**Conseil économique et social**

**Forum mondial de l'harmonisation des Règlements
concernant les véhicules****Groupe de travail du bruit****Soixante et unième session**

**Règlement n° 51 (Bruit émis par les véhicules
des catégories M et N): Extension****Proposition d'amendements à la série 03 d'amendements
au Règlement n° 51****Communication du groupe de travail informel
des Règlements ONU n° 51 et 59¹**

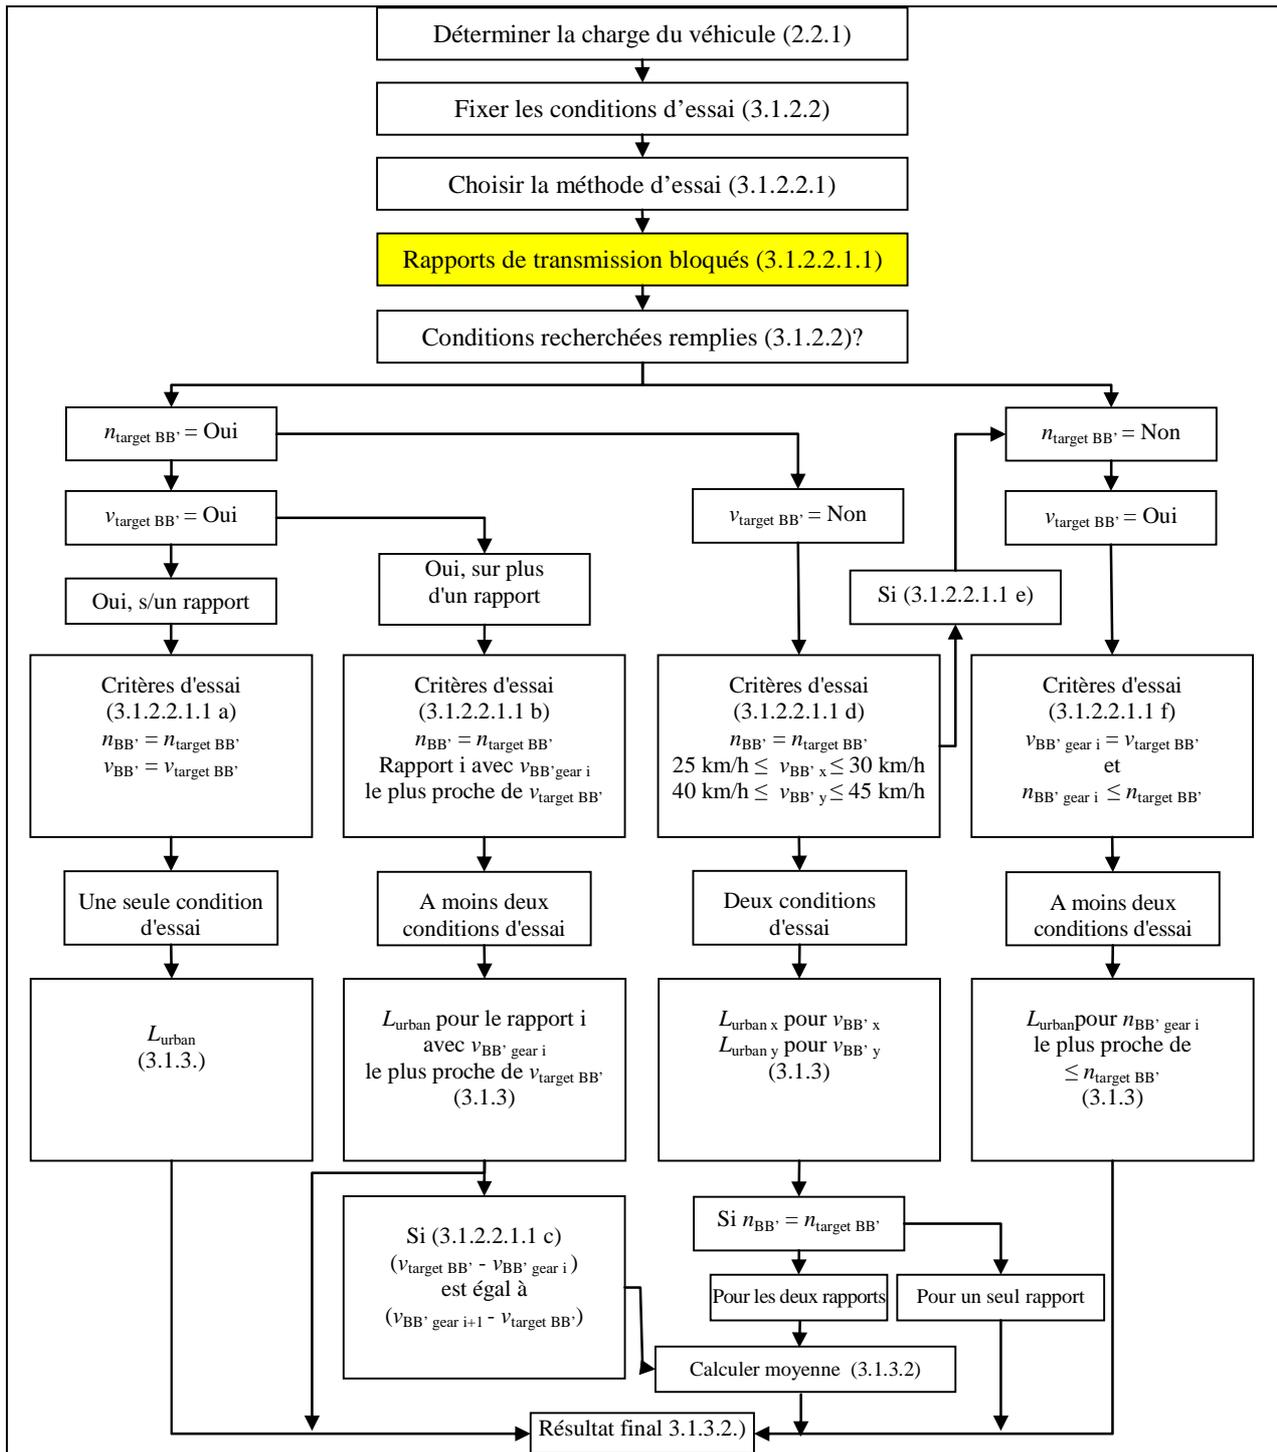
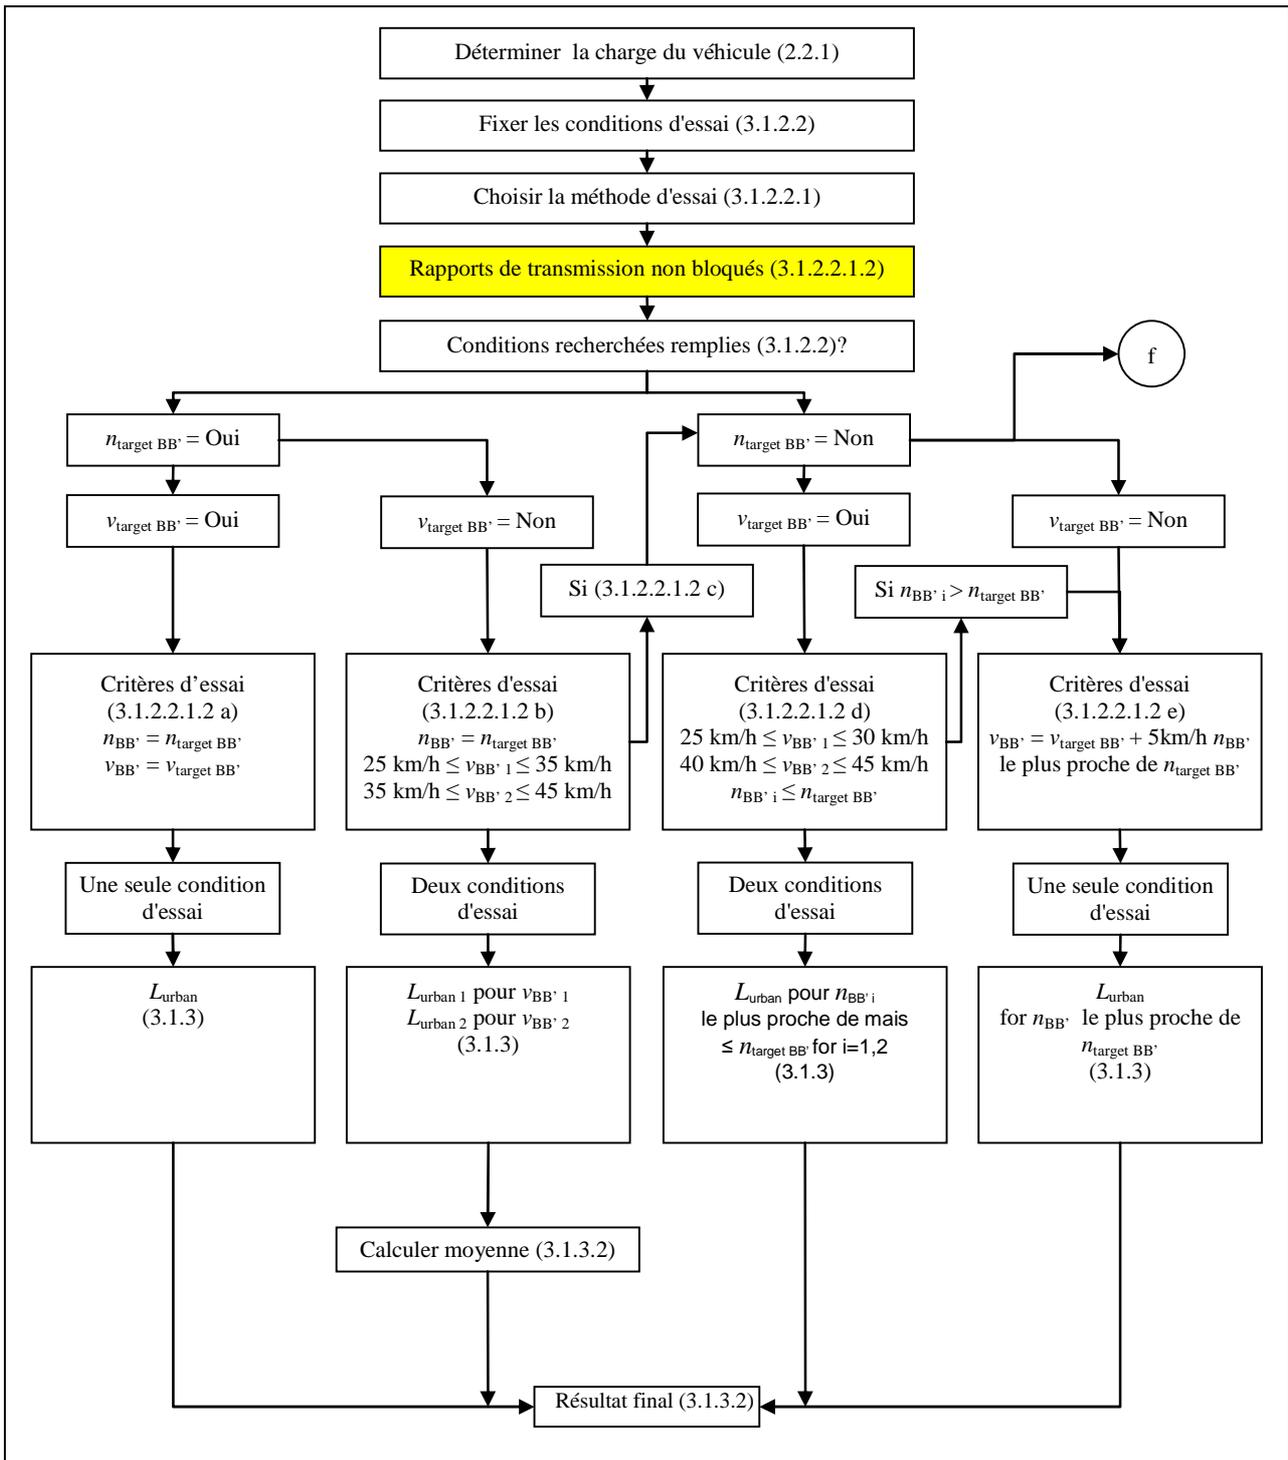
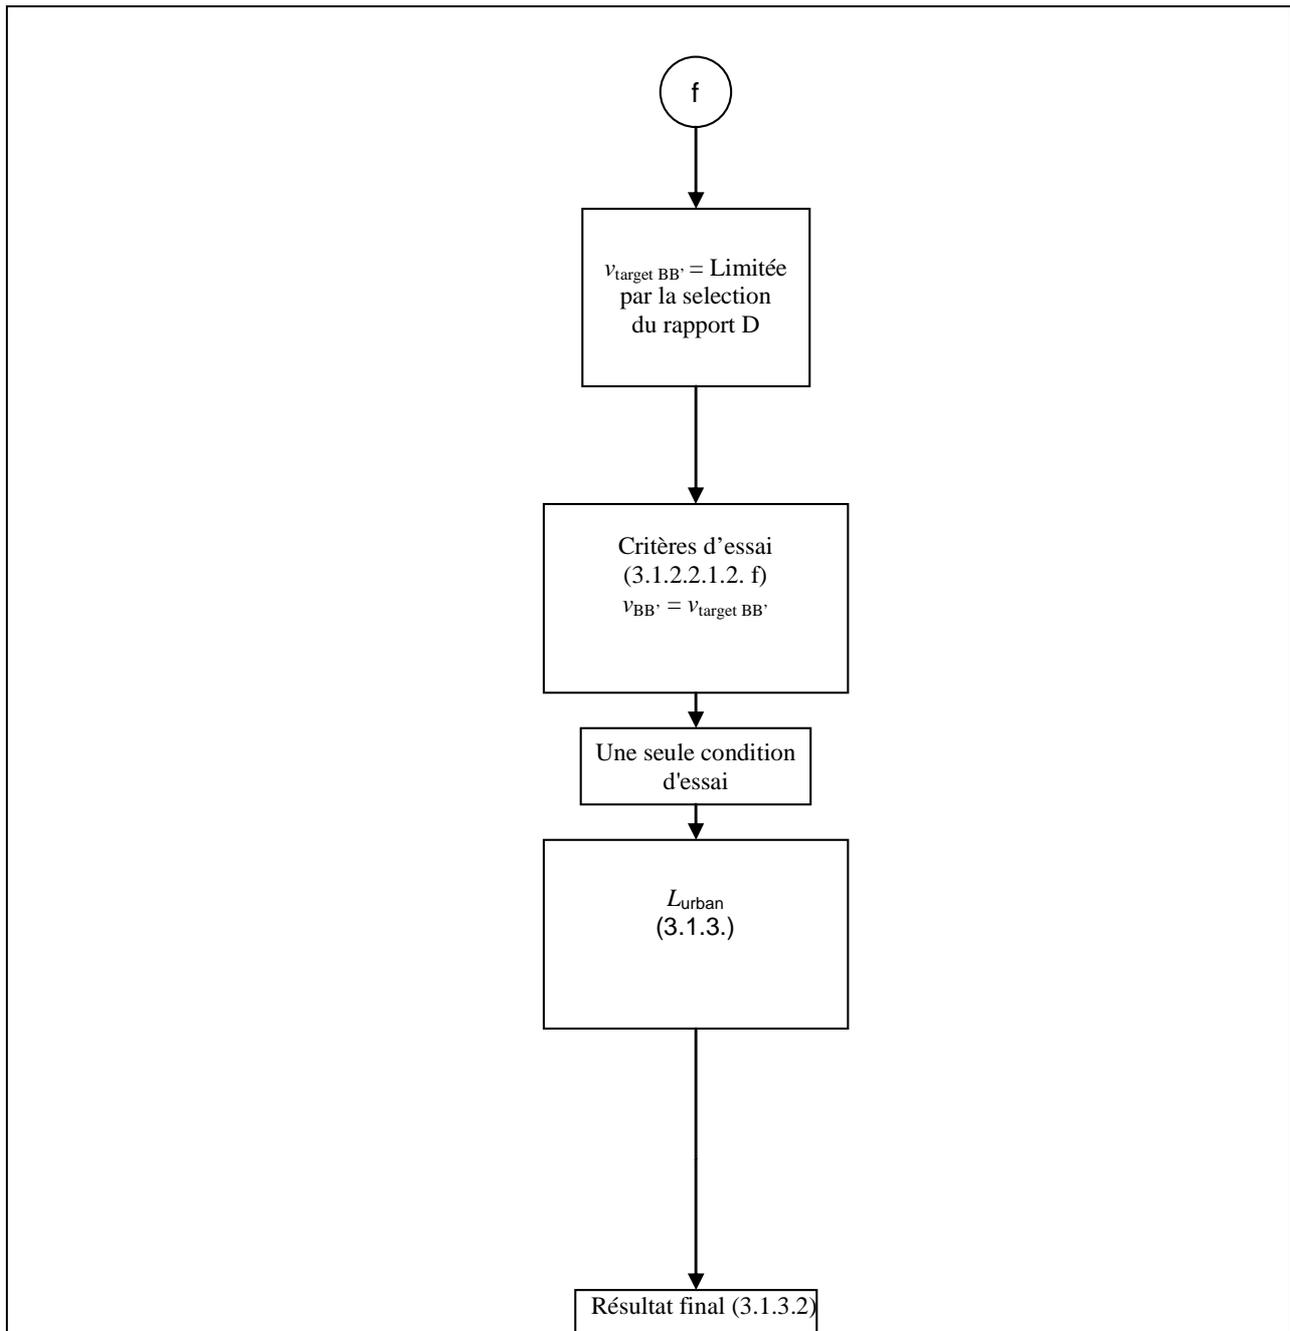
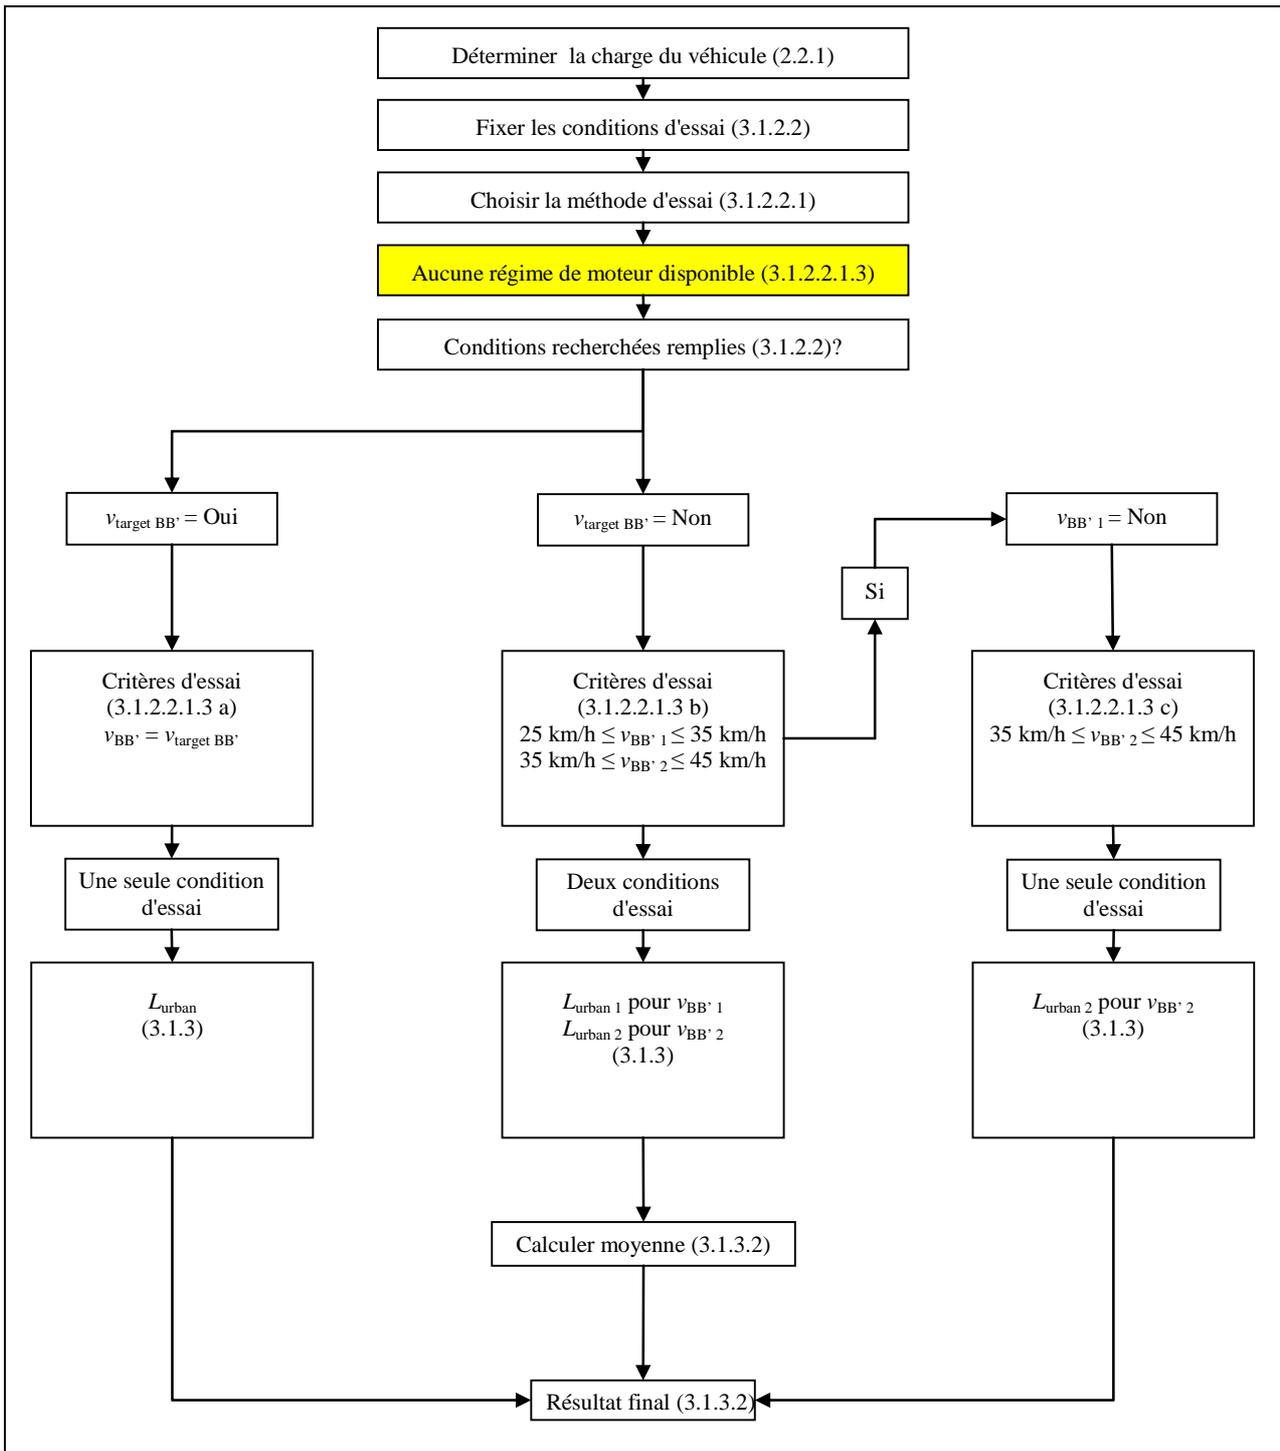
Annexe 3, appendice 3, modifier comme suit:

«Annexe 3 – Appendice

Les figures 4a à 4d de l'appendice 3 donnent des critères de sélection des rapports et des critères d'essai pour les véhicules des catégories M₂ dont la masse maximale en charge techniquement admissible dépasse pas 3 500 kg ainsi que pour ceux des catégories N₁, N₂, M₃ et N₃ sous la forme de diagrammes de décision destinés à faciliter le déroulement des essais.»
